Bilag 2

Henvendelser modtaget i høringsperioden – Teglværkshavnen tillæg 5

Hørings svar fra Energinet.dk til Københavns Kommune vedr. lokalplanforslag 310-5, Teglværkshavnen tillæg 5

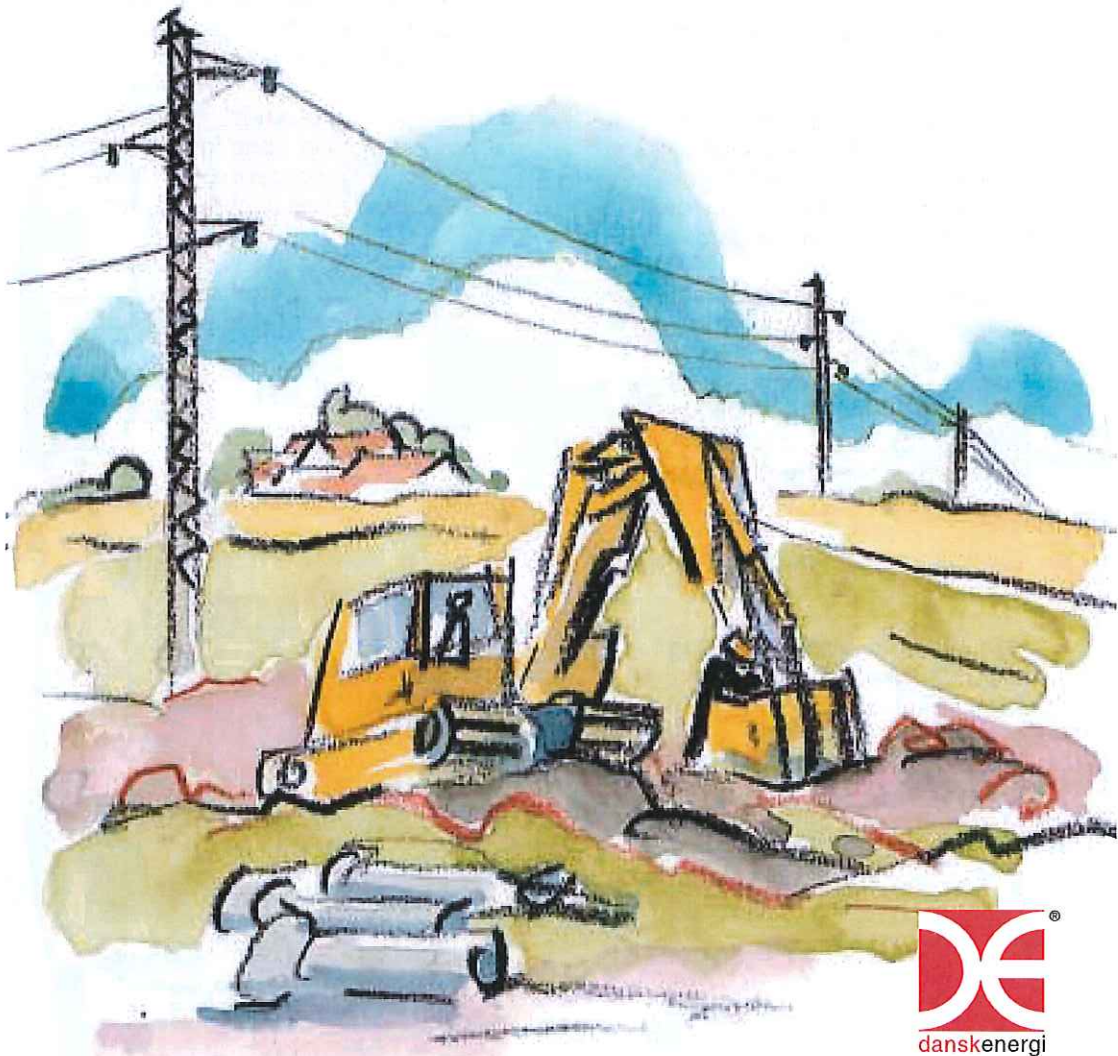
Af vedhæftede 'Byggesag lokalplanforslag 301-5 Teglværkshavnen' ses vores elanlæg for området ved H C Ørstedsværket: Vores 400 kV kabel som forløber fra H C Ørstedsværket til Avedøreværket, vores 132 kV kabel fra H C Ørstedsværket til Lindevang, vores 132 kV kabel fra H C Ørstedsværket til Bellahøj og 132 kV kablet fra H C Ørstedsværket til Vigerslev. Desuden fremgår vores underboringer.

Jeg kan oplyse, at der allerede er et projekt i gang med omlægning af vores el- og gastransmissionsnet i forbindelse med Københavns Kommunes planer om et boligområde på Enghave Brygge. I forbindelse med omlægningen skal det vurderes, om Belvederekanalen er en del af det fremtidige ledningstracé. Vores kontaktperson hos Energinet.dk er Hans Vognsen Christensen (tlf.: 7622 4722, e-mail hvc@energinet.dk). Derudover har Energinet.dk ingen planer inden for det grå stiplede lokalplansområde, hvoraf lokalplanforslaget for 'detailhandelsudlægget fra 'Kulturpladsen' til 'Specialstålhallen' samt byggefeltet nord for denne' kun udgør en lille del (gul stiplede linje).

Hvis der skal graves, bores el. lign. nærmere kablet end 1 m (respektafstand), skal der rettes henvendelse til Henrik Sudergaard Larsen på tlf. nr. 5167 7925 eller via mail til hsl@energinet.dk.
